TCDD
Eskişehir Lokomotif ve Motor Sanayii Müessesesi

Boru

Türbo kompresörlerinin yağlama donanımı

DE03-25.03.02

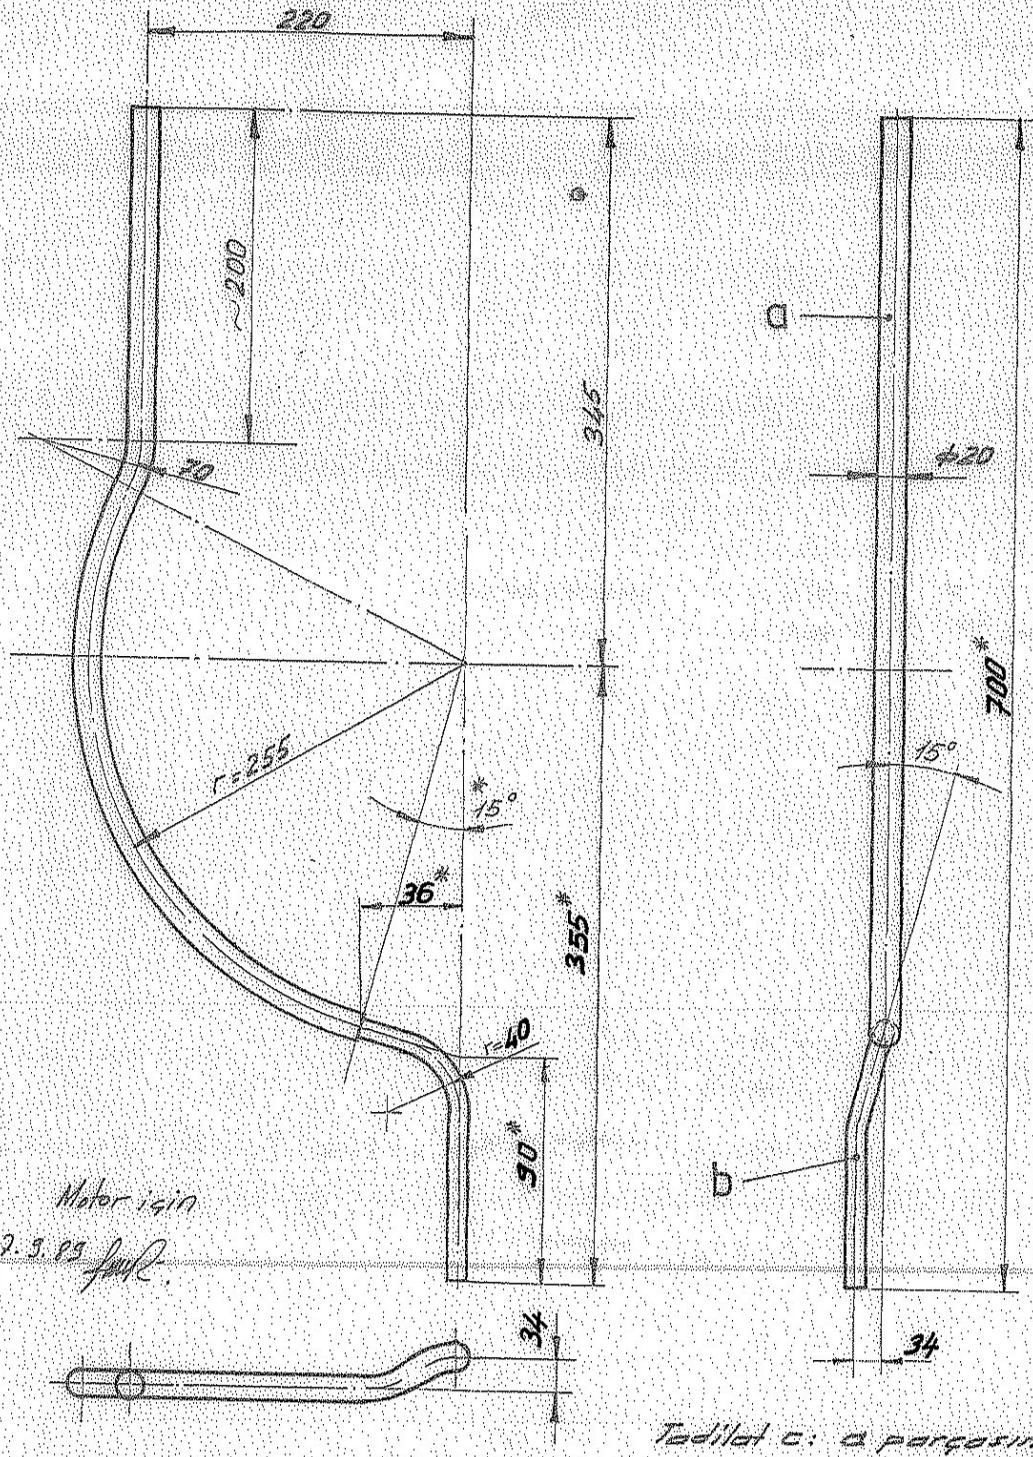
Tadilat c: a parçasının boyu
25 mm kısaltıldı. 2.1.1979

d ölçü değişti. 41.90 990003
a Yağ değirici gövdesi değiştiğinden boru yeniden çizildi
b *İşaretli ölçülerde, boru ucu değiştirildi, 6.1.978
25.3.975
